改善箇所説明図

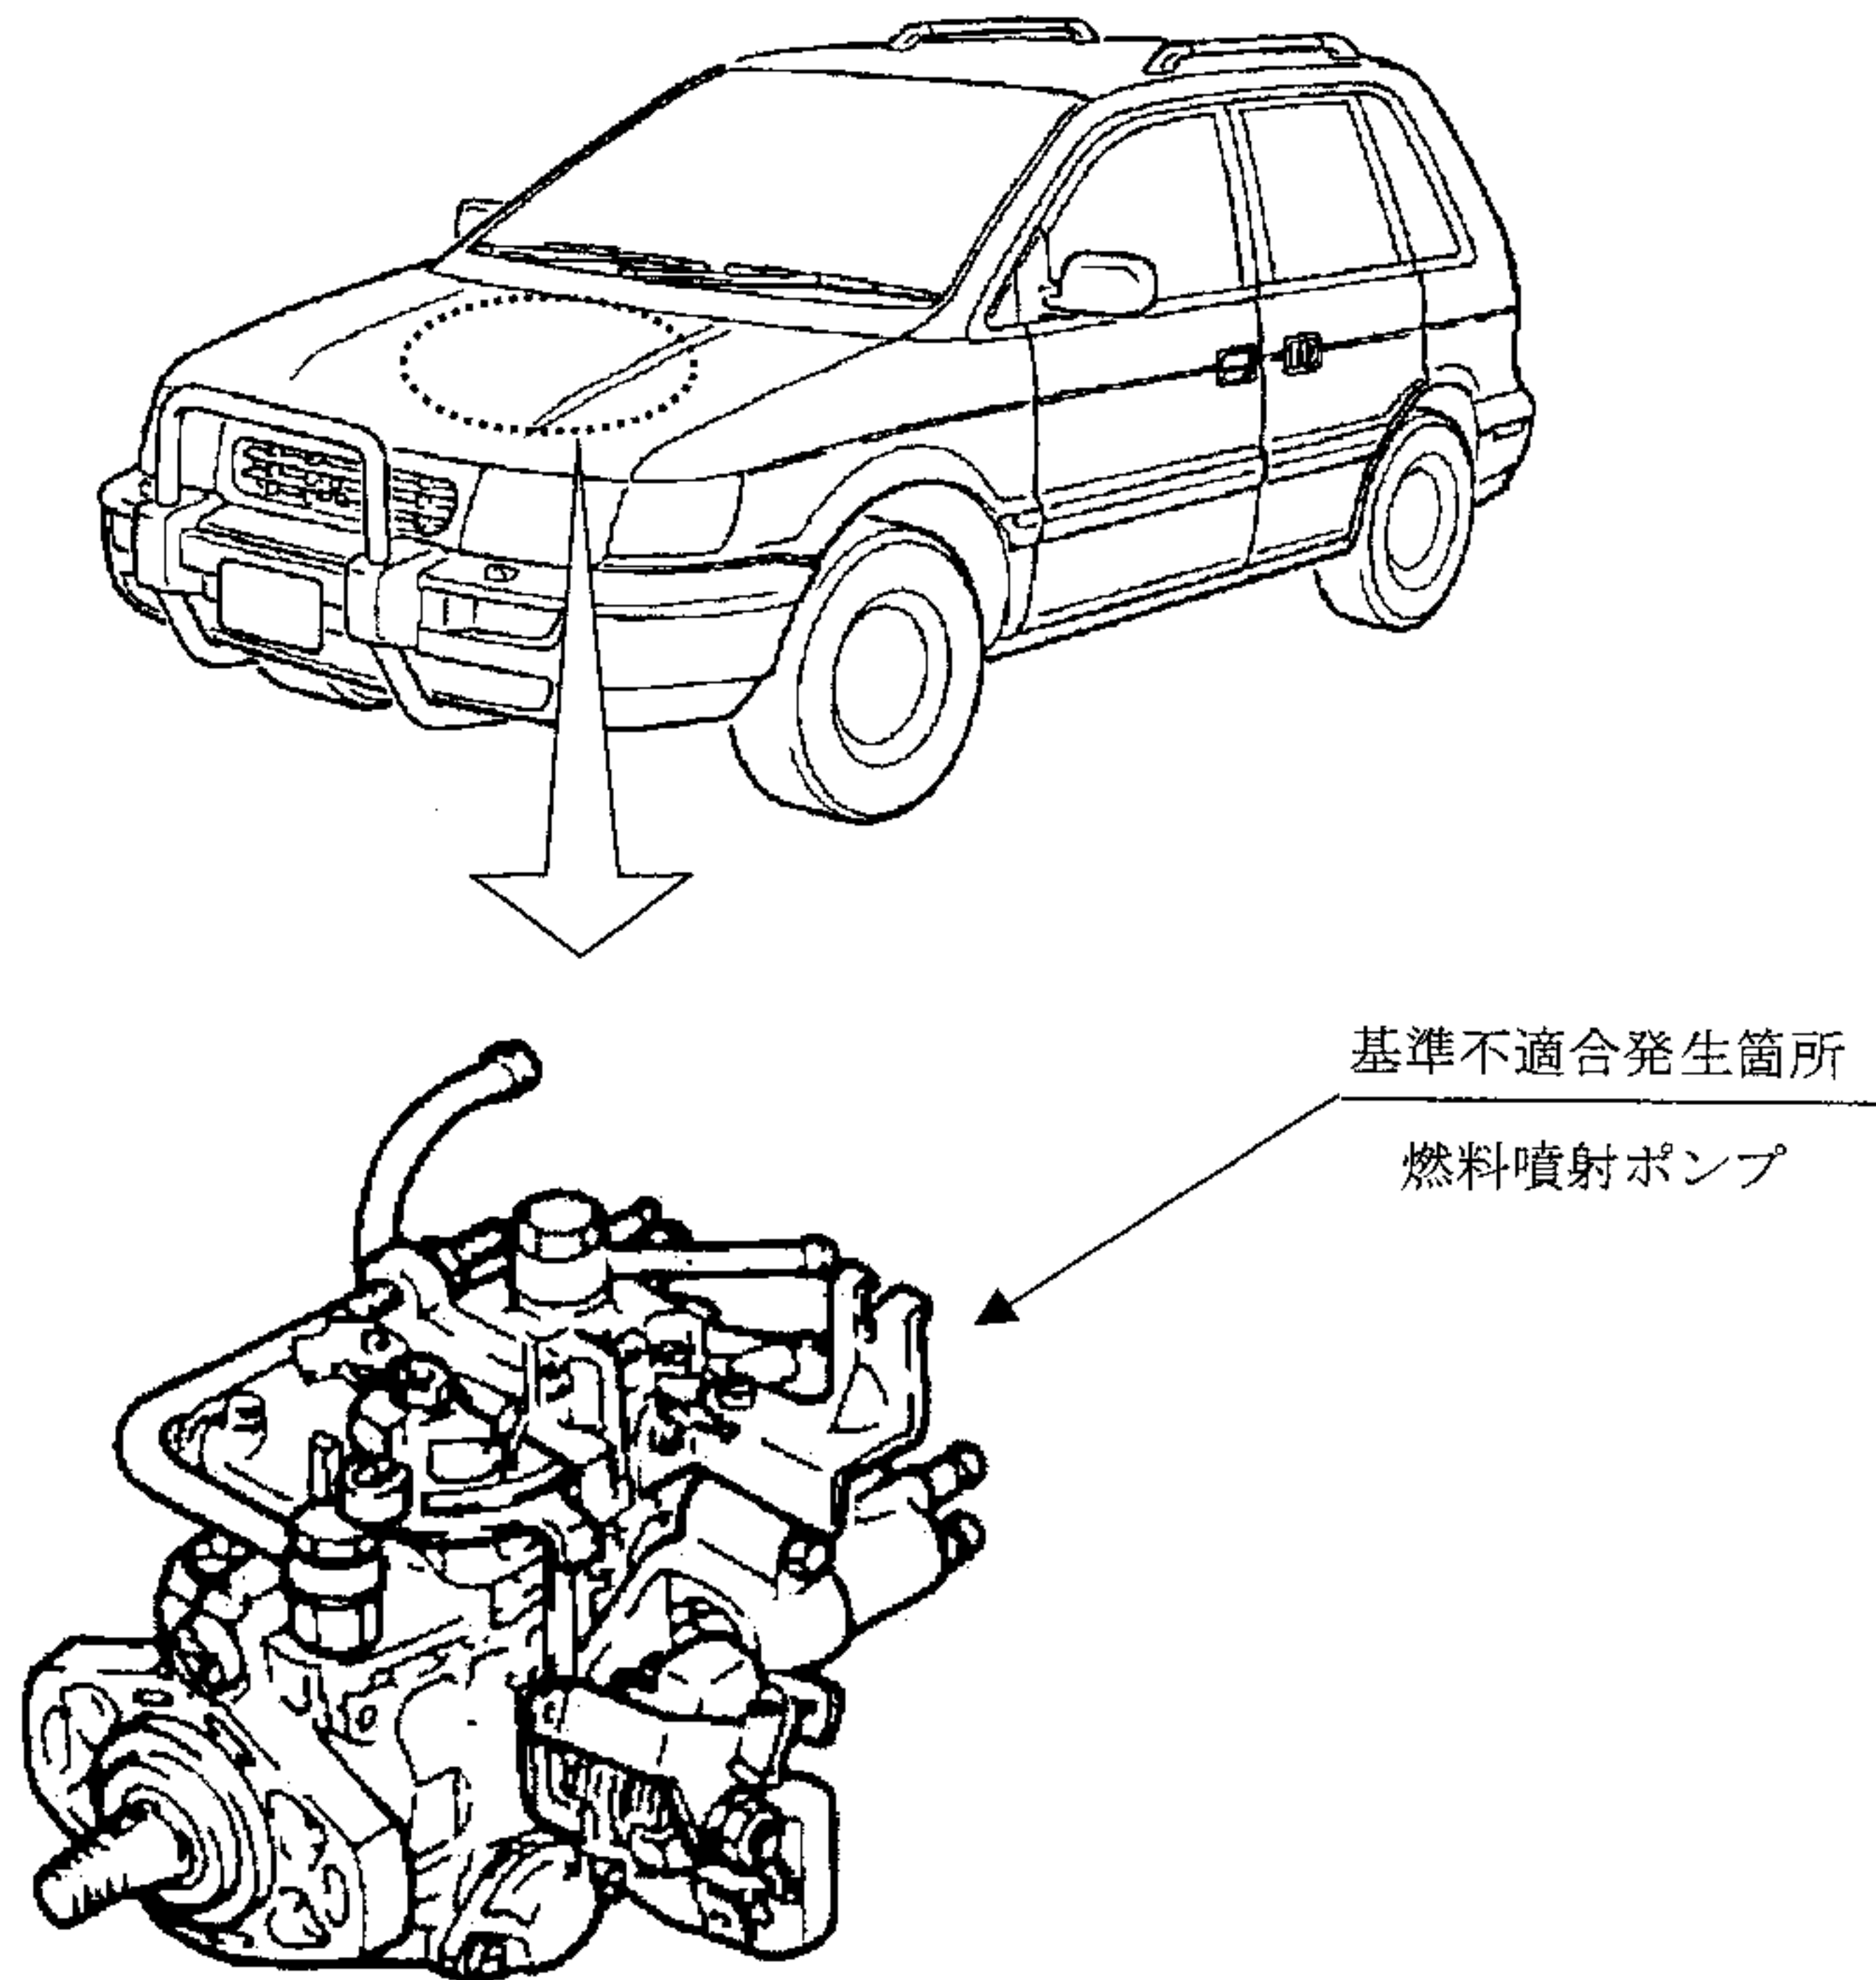
燃料噴射装置における燃料噴射時期の設定が不適切なため、登坂等の高負荷運転で燃料噴射時期が遅れ、燃焼不良となる場合がある。そのため、異音が発生し、最悪の場合、出力不足により走行中エンストするおそれがある。

全車両、燃料噴射装置を点検し、未対策品が装着されているものは、燃料噴射時期を適正な設定値に変更する。

識別：タイマカバーに白色または黄色のペイントを塗布する。
